Département Des Bouches-du-Rhône
COMMUNES DE
SEPTEMES-LES-VALLONS
BOUC-BEL-AIR - LES PENNES-MIRABEAU – MARSEILLE
SIMIANE COLLONGUE

ENQUETE PUBLIQUE
Du 11/01/2022 au 11/02/2022 INCLUS
DEMANDE D'AUTORISATION ENVIRONNEMENTALE
POUR LA POURSUITE D'EXPLOITATION
DE L'ECOPOLE DE L'ETOILE
ET LA MODIFICATION DES SERVITUDES
D'UTILITE PUBLIQUE

Pétitionnaire Valsud/Véolia

RAPPORT
DE LA COMMISSION D'ENQUETE

3.8. RÉCAPITULATIF DES TRAFICS ET PART DU TRAFIC PL EN RELATION AVEC L'ECOPOLE

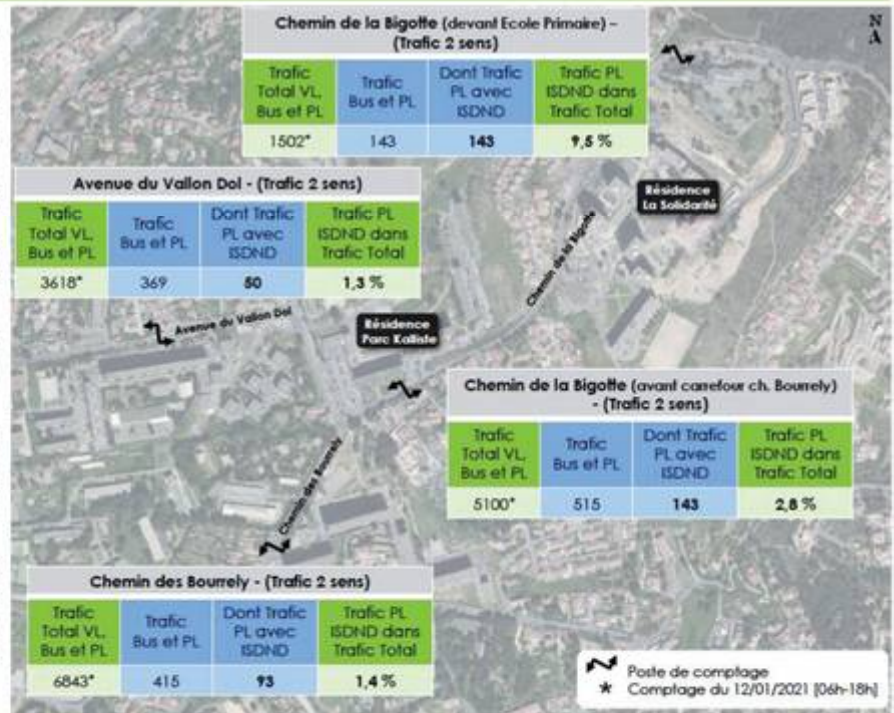
L'auteur dit que la figure 46 de l'étude d'impact montre l'accès par le chemin de Bourrely alors que l'étude annexe montre que l'accès passe également par l'avenue du vallon d'OI où les nuisances sont les plus importantes.

Les itinéraires d'accès au site sont décrits au § 13.1.2 page 103 de l'étude d'impact, en introduction de la figure 46 citée. Le chemin du Vallon d'OI est bien cité dans ce descriptif. La figure 46 a pour objet de présenter de façon globale en vue élargie l'accès principal au site. L'ensemble des trajets empruntés par les apporteurs sont en revanche bien détaillés dans l'annexe 05 de l'étude d'impact :

Observation n°69

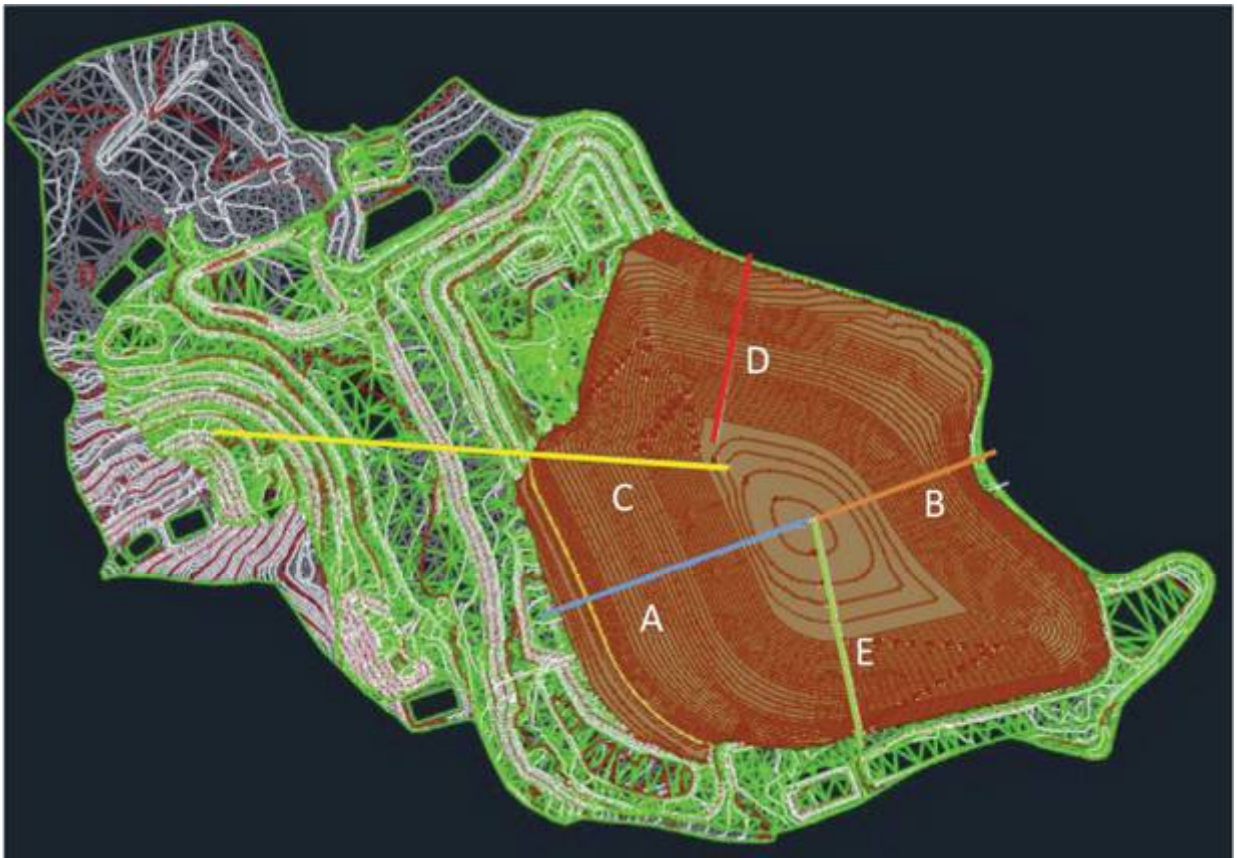
H.B. estime que les études de stabilité des pentes déchets ne respectent pas les coefficients de sécurité pour l'ensemble des profils étudiés. Il demande à la DREAL et à VALSUD de s'expliquer sur ce point précis de la stabilité et joint à son observation une pièce du dossier.

Réponse du Maître d'ouvrage
